設計図書等に対する質問回答書

令和4年8月5日

工事等の名称：事務局庁舎電気設備更新工事

<回答図面 1 / 3>

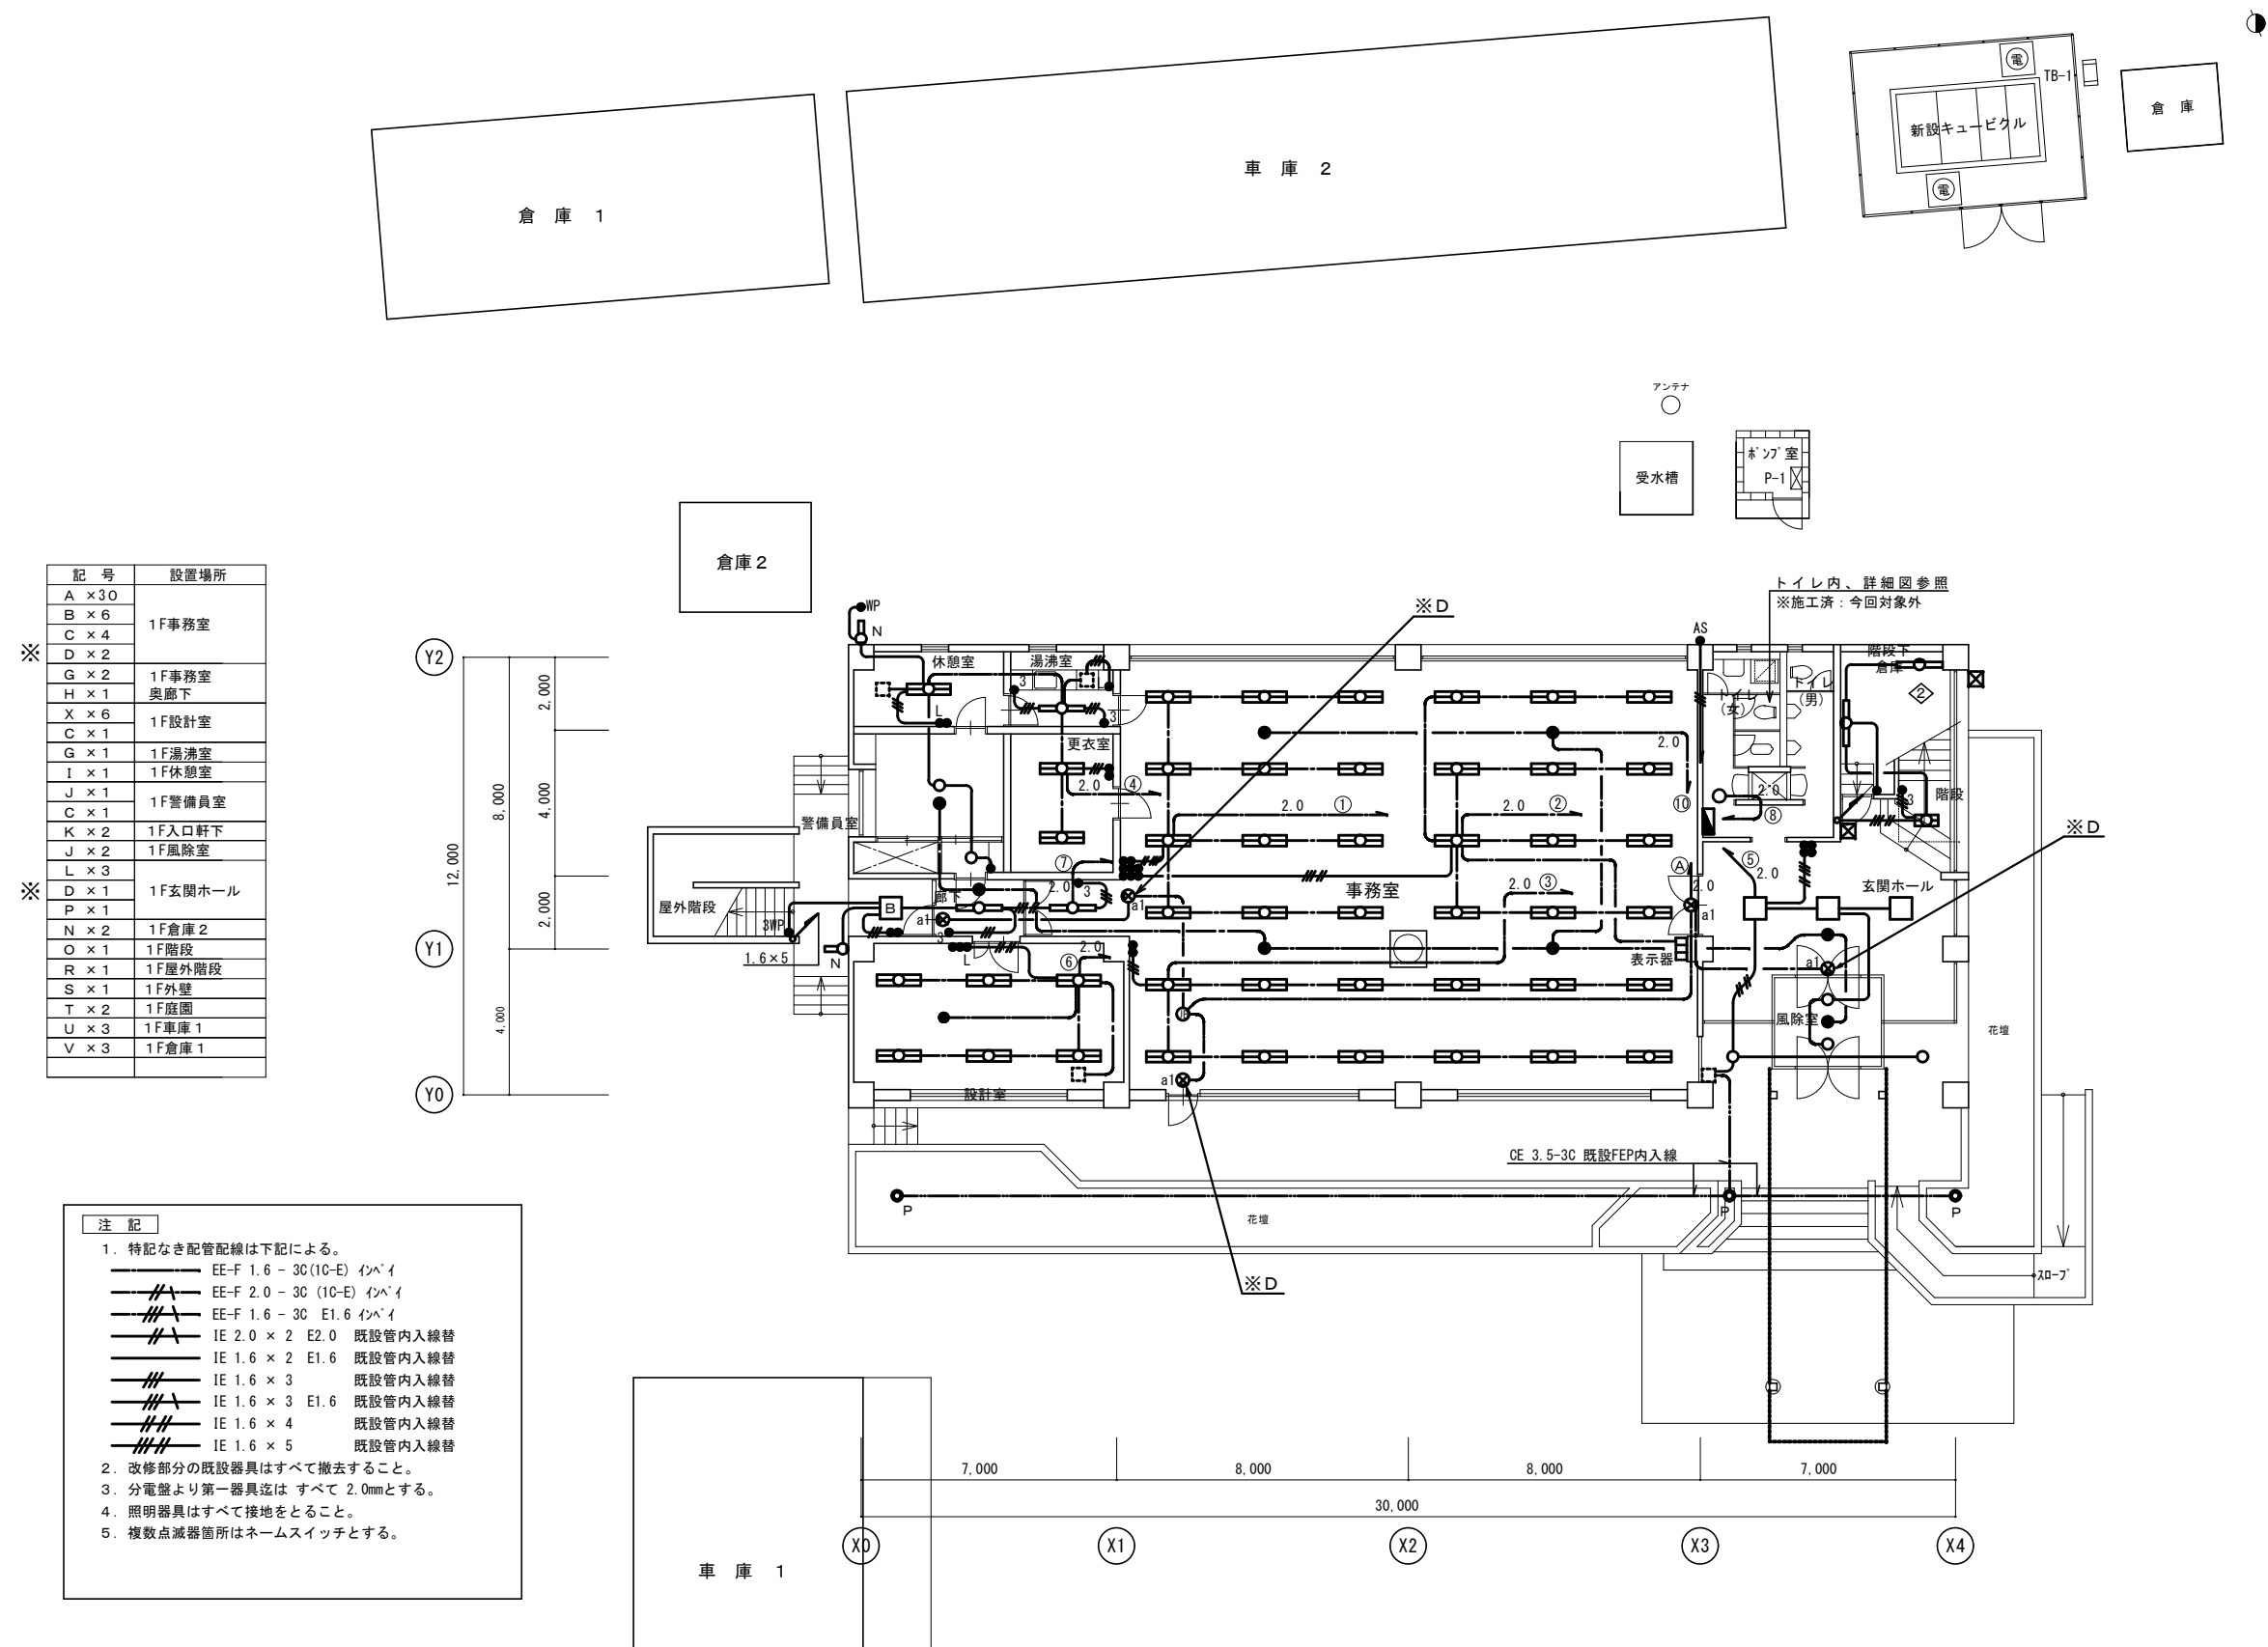
NO	質問事項	回 答
1	図面番号 9~11 において、図面中に誘導灯 a1 が記載されておりますが、図面番号 13 の姿図に a1 が見当たりません。 誘導灯 a1 の詳細をご指示ください。	誘導灯 a1 は、避難口誘導灯を記号で表記したものです。
2	図面番号 9 電灯設備（1 階平面図）器具 D について 図面左側記載の部屋ごとの器具台数表には「1F 事務室 D×2」、「1F 玄関ホール D×2」と記載がありますが、図面上に器具 D が見当たりません。図面中記載の「a1」を「D」と考えてよろしいでしょうか。	回答図面（1 / 3）に表記しましたので、図面を参照してください。 なお、ご質問の「1F 玄関ホール D×2」は、「1F 玄関ホール D×1」です。

<回答図面 2 / 3 >

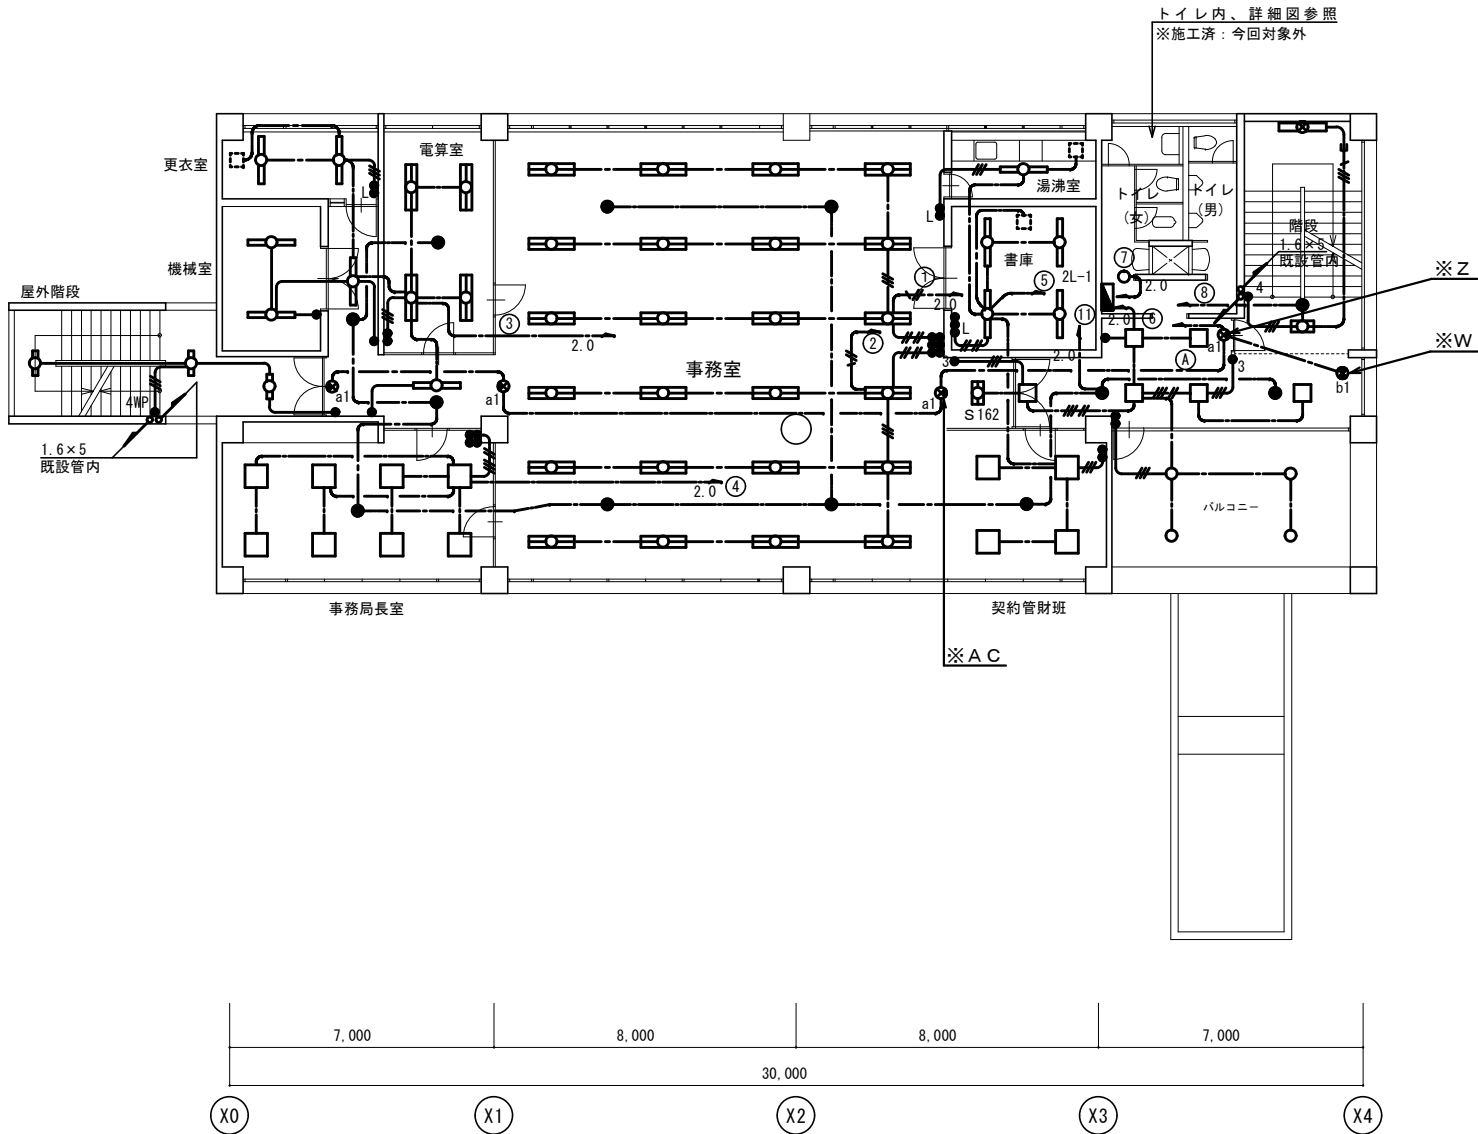
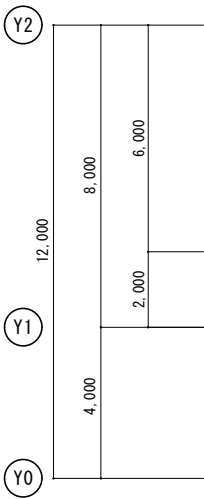
3	図面番号 10 電灯設備 (2 階平面図) 器具 W、器具 Z について 図面左側記載の部屋ごとの器具台数表に 2F 廊下「W×1」「Z-1」と記載がありますが、図面に W と Z の器具が見当たりません。図面上で該当の器具を図示願います。	回答図面 (2 / 3) に表記しましたので、図面を参照してください。
4	図面番号 10 電灯設備 (2 階平面図) 器具 AC について 図面左側記載の部屋ごとの器具台数表に 2F 事務室「AC×1」と記載がありますが、図面に器具 AC が見当たりません。図面上で該当の器具を図示願います。	回答図面 (2 / 3) に表記しましたので、図面を参照してください。
5	図面番号 11 電灯設備 (3 階平面図) 器具 W、器具 Z について 図面左側記載の部屋ごとの器具台数表に 3F 廊下「W×1」「Z-2」と記載がありますが、図面に W と Z の器具が見当たりません。図面上で該当の器具を図示願います。	回答図面 (3 / 3) に表記しましたので、図面を参照してください。
6	図面番号 11 電灯設備 (3 階平面図) 器具 P について 図面左側記載の部屋ごとの器具台数表に 3F 廊下「P×1」と記載がありますが、図面に器具 P が見当たりません。図面上で該当の器具を図示願います。	回答図面 (3 / 3) に表記しましたので、図面を参照してください。

<回答図面 3 / 3 >

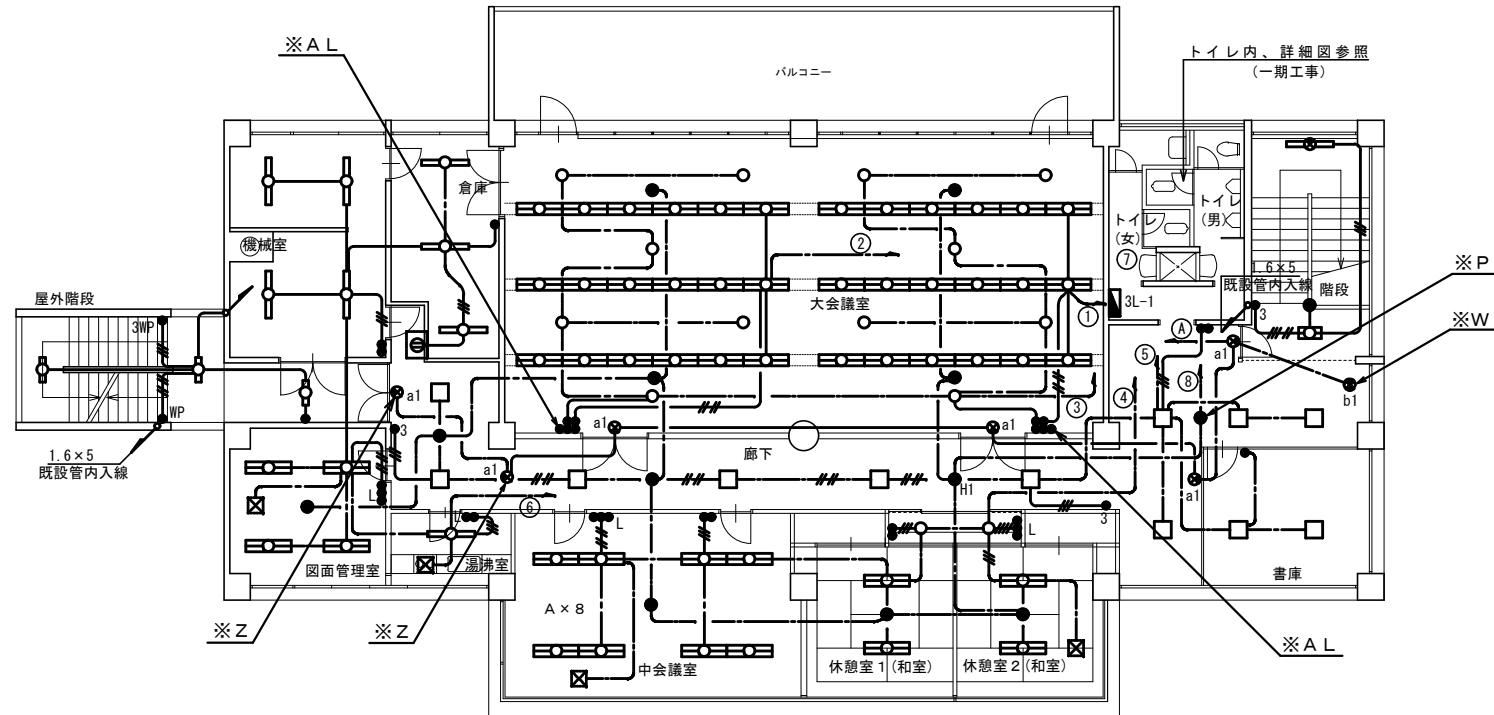
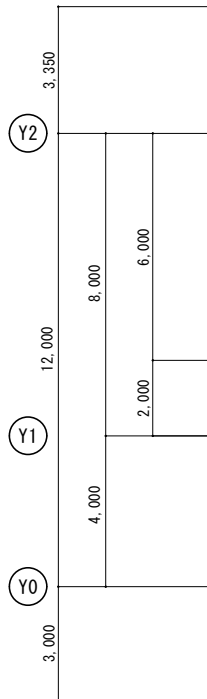
7	図面番号 11 電灯設備 (3 階平面図) 器具 AL について 図面左側記載の部屋ごとの器具台数表に 3F 大会議室「AL×2」と記載がありますが、図面番号 13 の姿図に AL が見当たりません。内訳にはライコンとの記載があります。図面中の誘導灯 a1 を AL と考えてよろしいでしょうか。	回答図面 (3 / 3) に表記しましたので、図面を参照してください。 なお、AL (LED 照明器具付属制御用機器 : ライトコントローラー信号線式) は照明器具でないので、図面番号 13 の電灯設備 (照明器具姿図) には図示しません。汎用品なので、ネットやカタログ等で調べてください。
---	--	---
